改善箇所説明図①

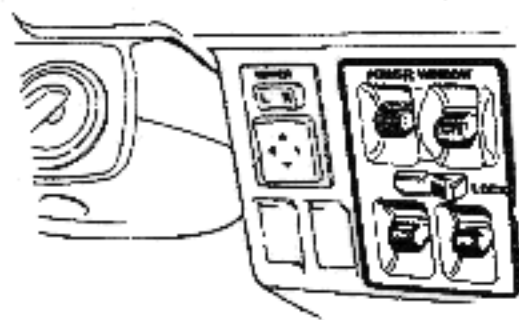
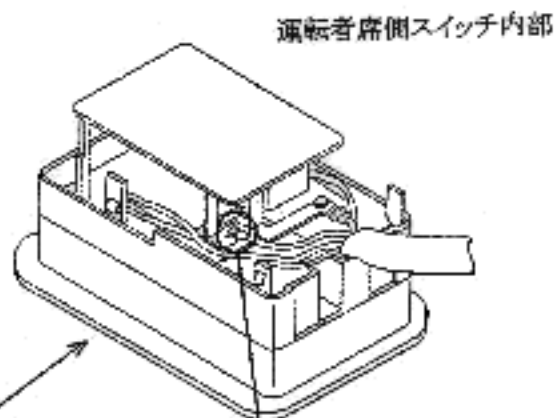
基準不適合発生箇所

パワーウィンドウ装着車において、ドアガラスを昇降させる運転者席側スイッチに製造不良のものがあ、このままの状態で使用を続けると、当該スイッチ内部で短絡し、ドアガラスの昇降ができなくなり、最悪の場合、火災に至るおそれがある。

改善内容

全車両点検し、短絡する部位に絶縁用合成ゴムを挿入する。

なお、当該部位が損傷しているものは、良品と交換する。

識別：スイッチのコネクタ部に黒マジックでマーキングする。
